Fertigung spitzer Nasen:

Blatt nr.:	Benennung		Baumuster u. Gr.	
	Spont 6 Rm		Z 287	
Ausgef. am 20.5.44		von <i>M. Wecker</i>	Gepr.	Forts. bis Bl.
Junkers Flugzeug- und Motorenwerke A.G., Flugzeugbau Dessau				Bl.

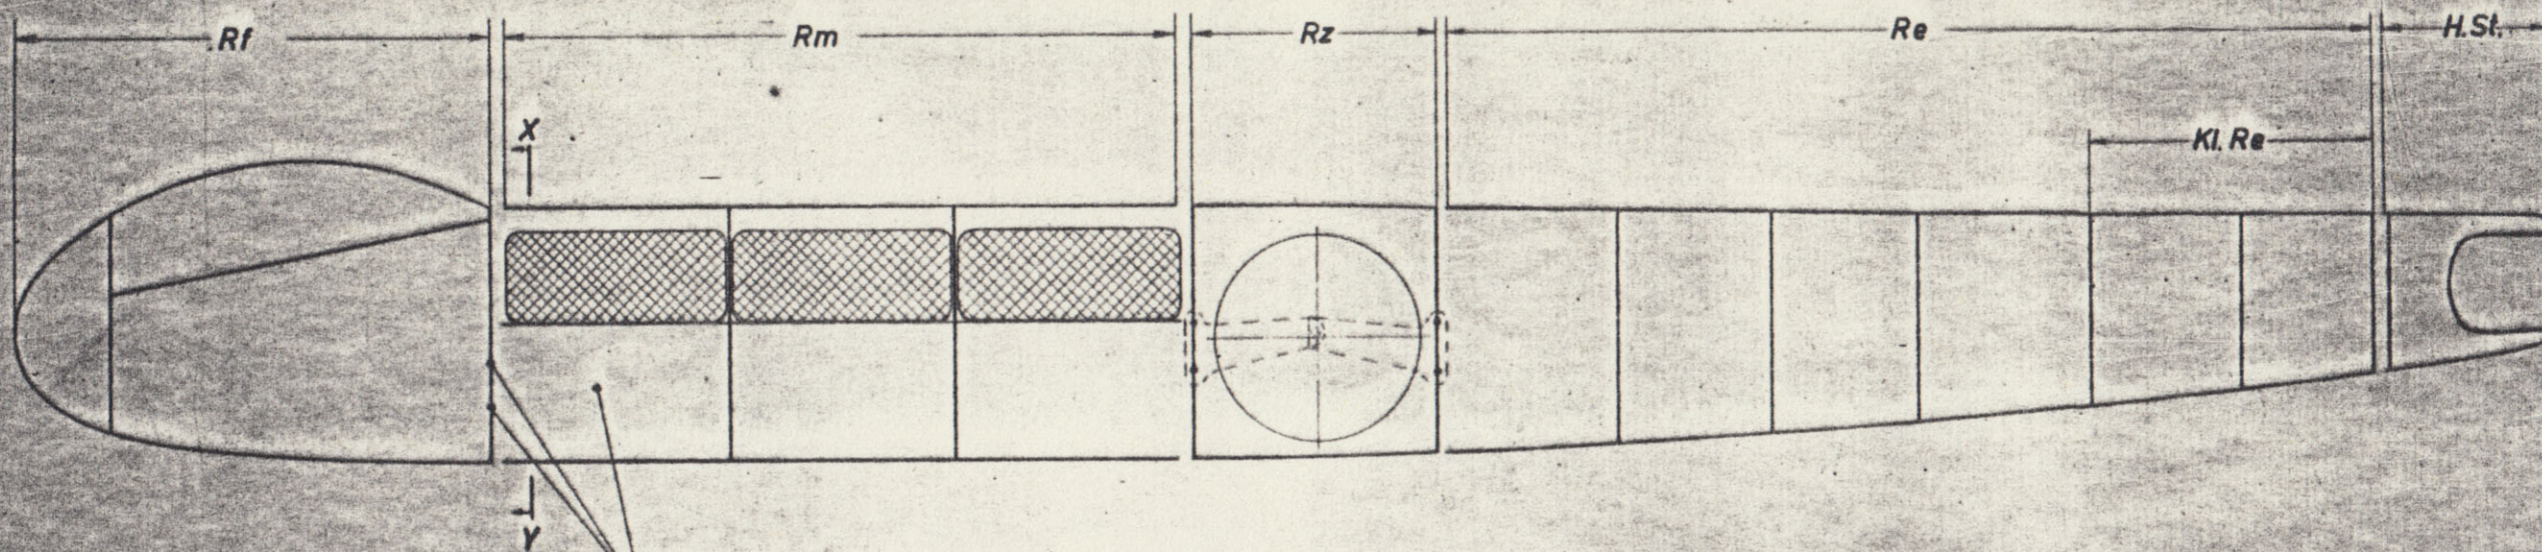
Nasenhaut über Formholz streckziehen

Jetziger Arbeitsgang

- 1) Einlegen des Tr. II
- 2) " " Q.V.
- 3) Ausnieten des unteren Hautfeldes am Tr. II u. Q.V.
- 4) " " oberen " " " "
- 5) " der Stützen mit Sprengnieten
- 6) Einlegen des Tr. I u. ausnieten mit oberen u. unteren Hautfeld mittels Innennietwerkzeug
- 7) Einnieten des W. Spt. u. E. Spt. an Tr. I, II oberen u. unteren Hautfeld
- 8) Enteiser-Nase anschrauben

Geforderter Arbeitsgang

- 1) Einlegen Tr. I u. II
- 2) " der 3 Querverbände
- 3) Ausnieten des unteren Hautfeldes an Tr. I, II u. der Querverbände
- 4) Aufschrauben des oberen Hautfeldes an Tr. I, II u. der Querverbände
- 5) Enteiser-Nase anschrauben

Schnitt: X-Y

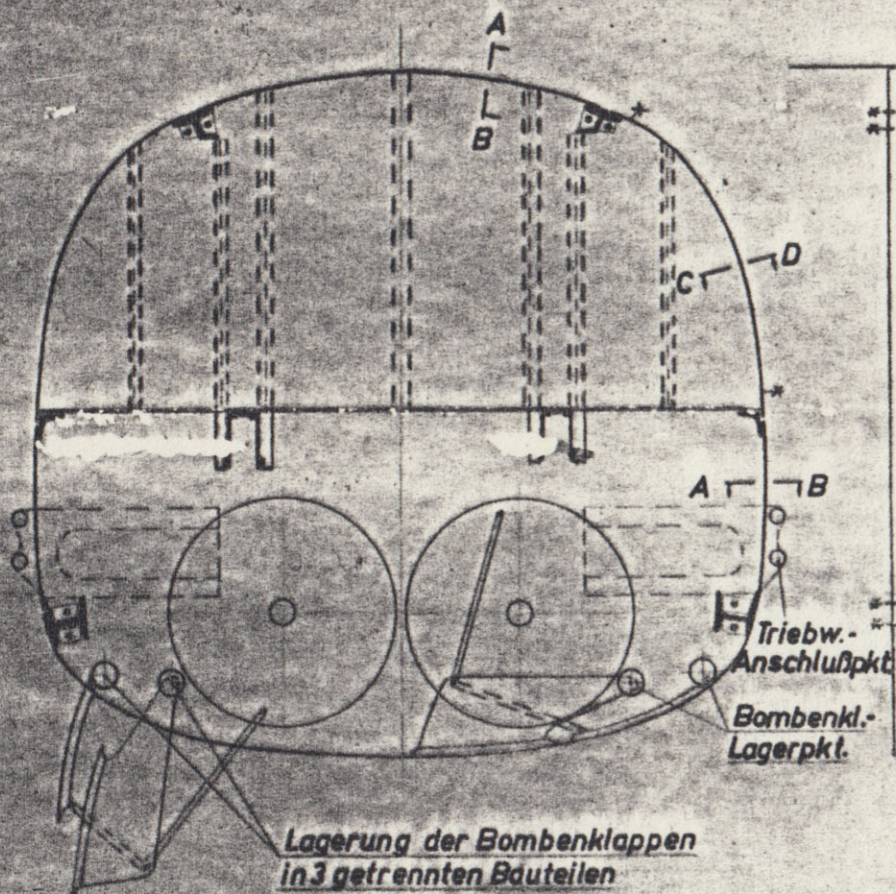
Triebwerks-Anschlußpunkte in 2 Bauteilen
 = schlechter Trw.-Gerüst Austausch

Lagerung der Bombenklappen
 in 3 getrennten Bauteilen
 (Rf, Rm, Rz.)

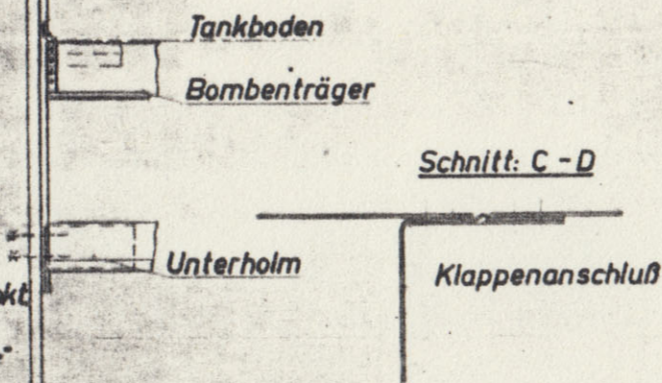
Zahlreiche erforderliche Anschlußpunkte Rf-Rm
 = schlechte getrennte Fertigung Rf-Rm
 = kompl. Fertigstellung des Rm nicht möglich

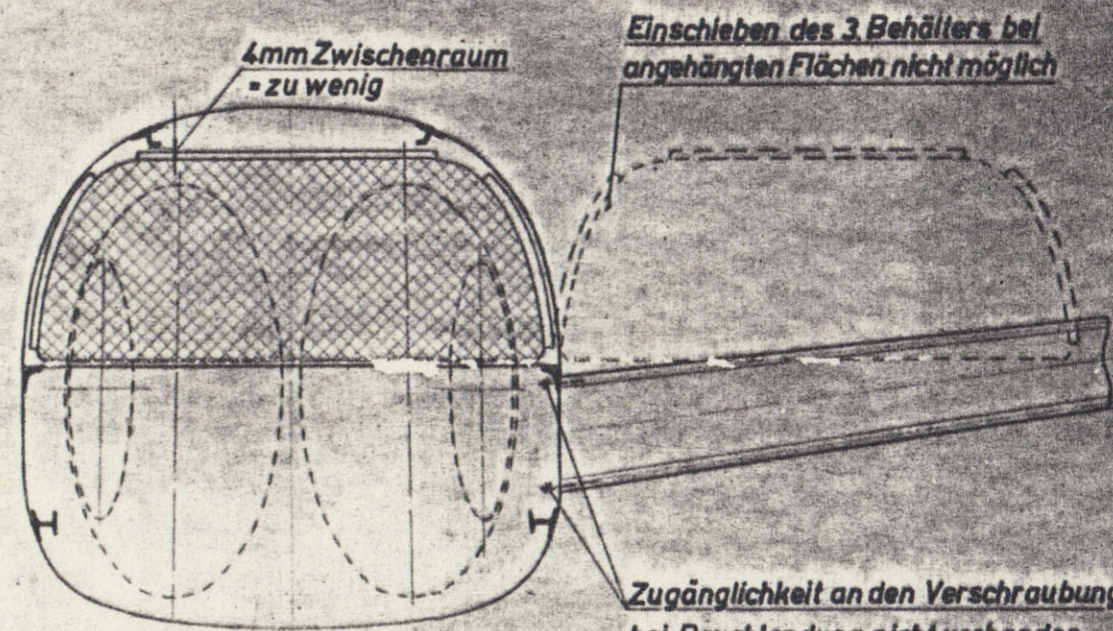
4mm Zwischenraum
 = zu wenig

Einschieben des 3. Behälters bei
 angehängten Flächen nicht möglich

Zugänglichkeit an den Verschraubungen
 bei Bauchlandung nicht vorhanden

Schnitt C-D

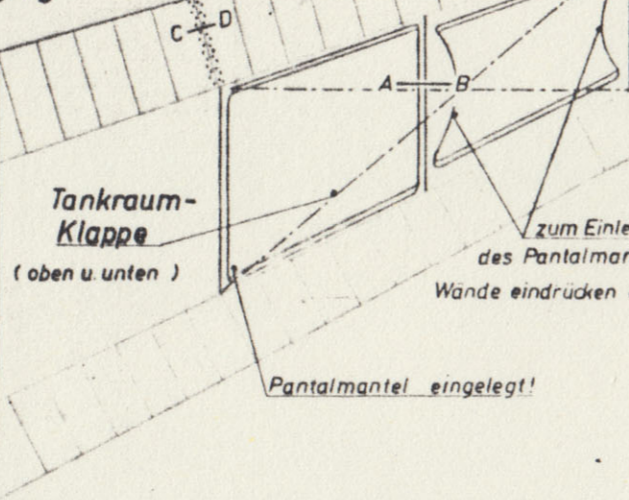
Hautstoß 4reihig Stahlните

oder

6reihig Duralните

Nasenrippen senkrecht zur Nasenvorderkante erforderlich, sonst schlechte, teure Fertigung

Schnitt A-B

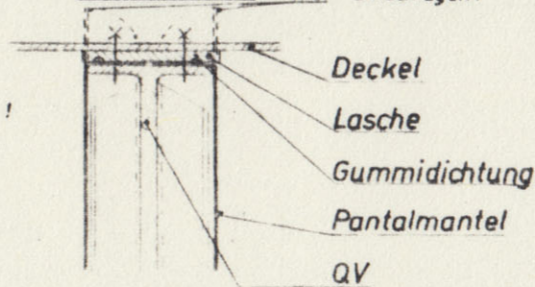
zum Einlegen des Pantalmantels: Wände eindrücken erforderlich!

Pantalmantel eingelegt!

Pantalmantel nach Einlegen hier umschlagen!

Schnitt durch Auslegerrippe

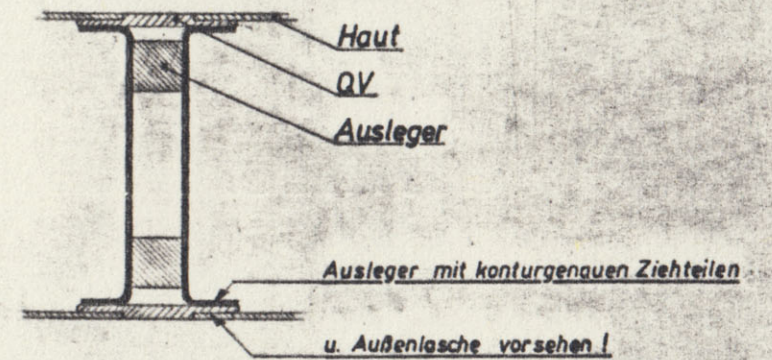
Ausleger mit konturgenauen Ziehteilen

u. Außenlasche vorsehen!

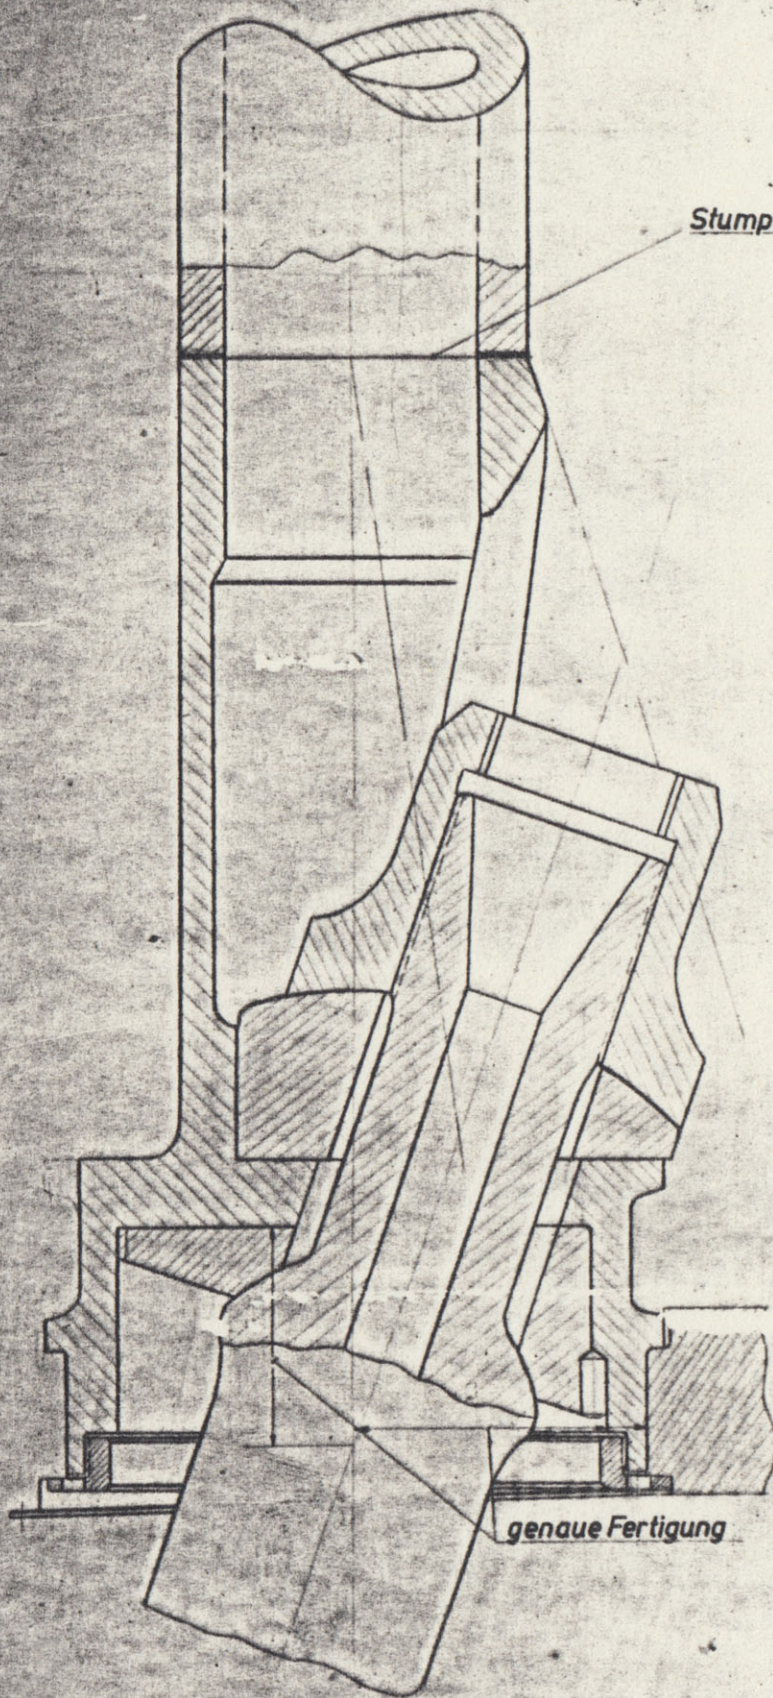
Gerader Bund
• Fertigung günstig

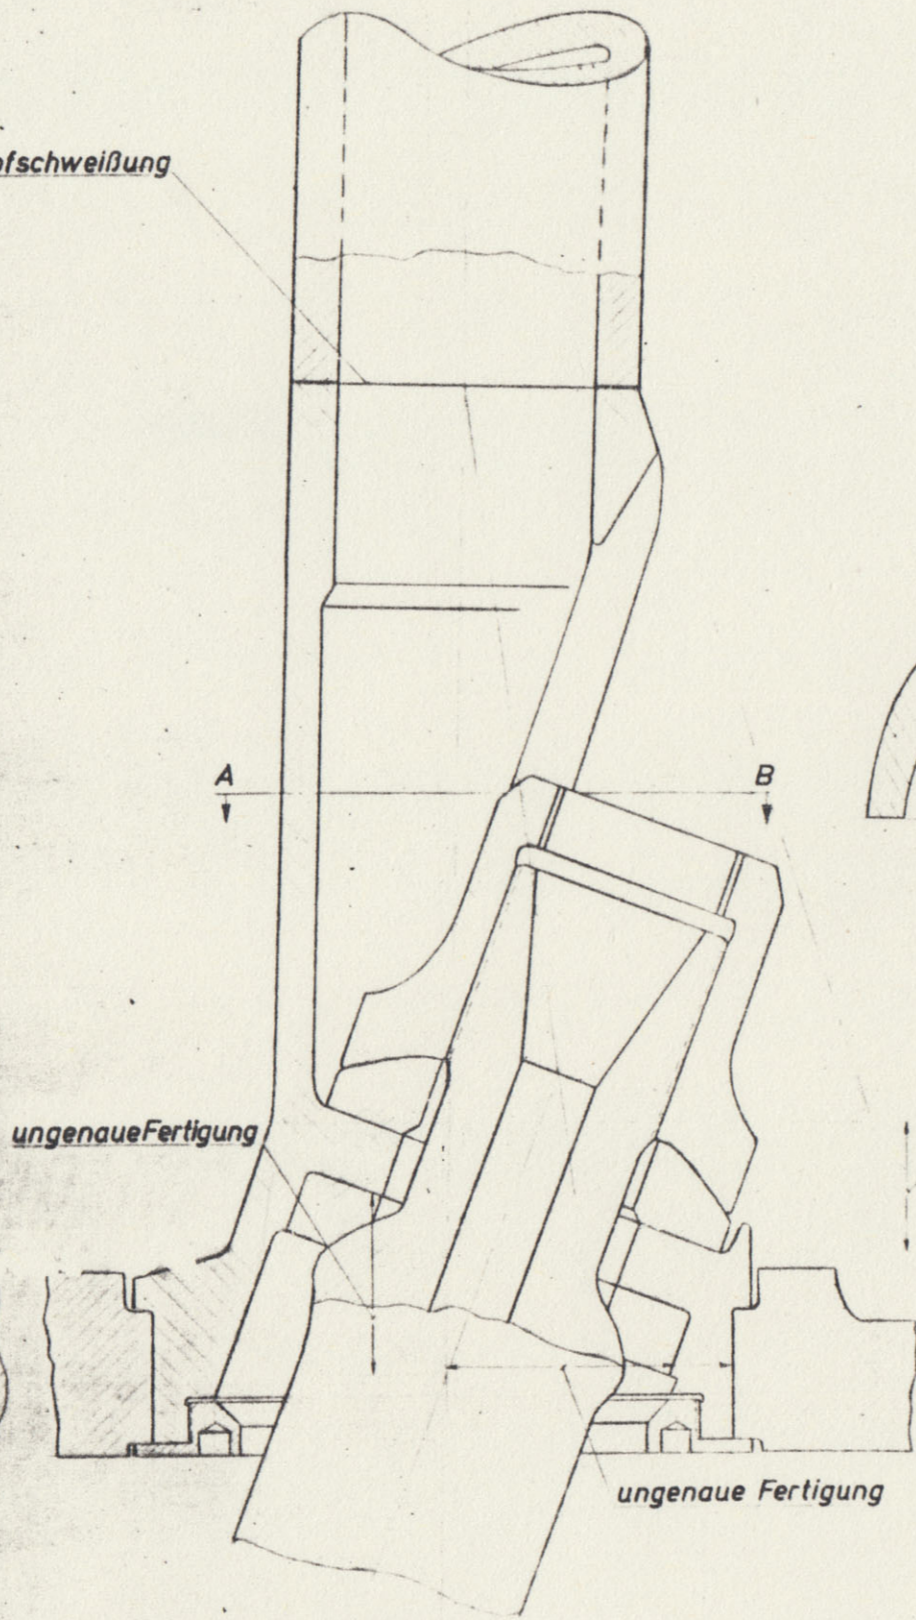
Stumpfschweißung

Schräggestellter Bund
• Fertigung schlecht

ungenau Fertigung

ungenau Fertigung

Schnitt: A - B

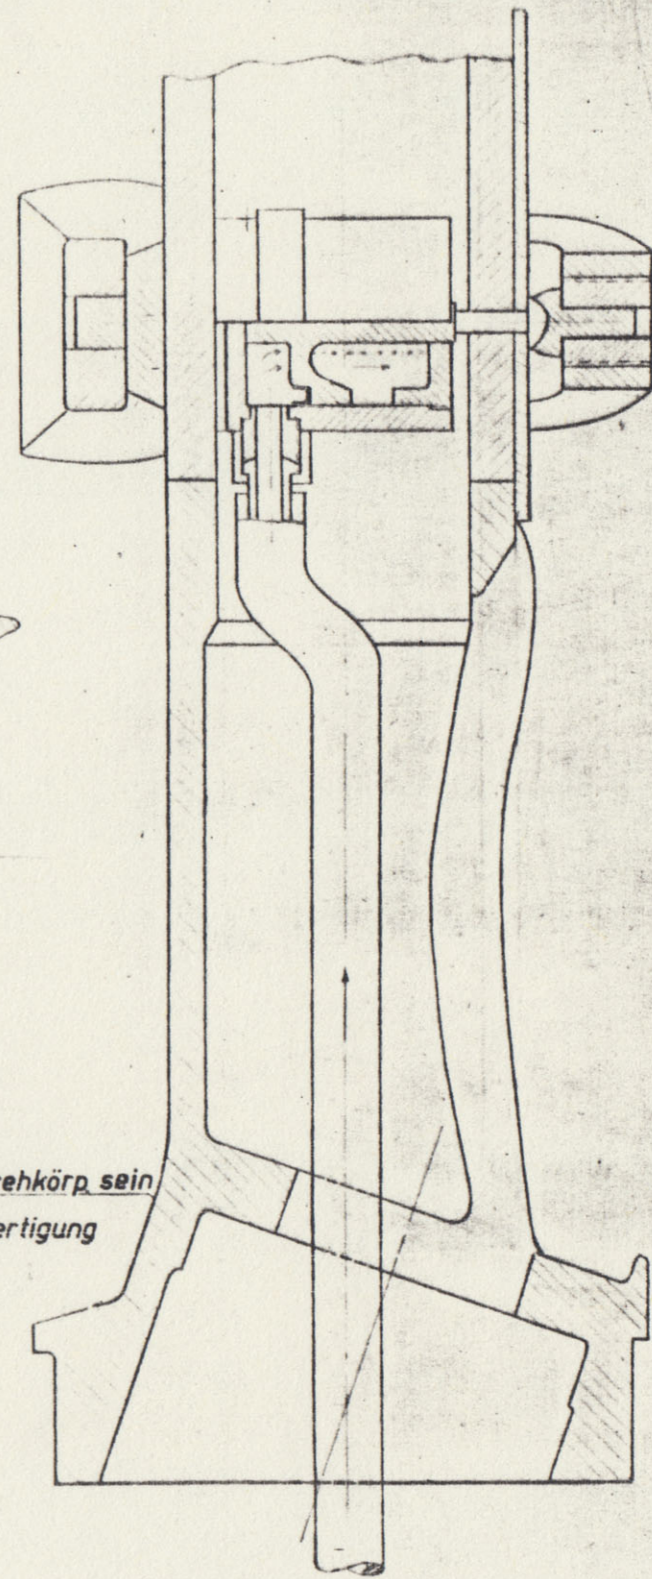
Übergang muß Drehkörper sein
sonst schlechte Fertigung

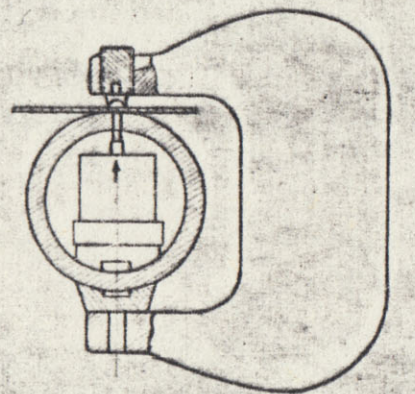
Rohr-Innennietung
• schwierige Nietung
besser offenes Profil u. Prefinnietung
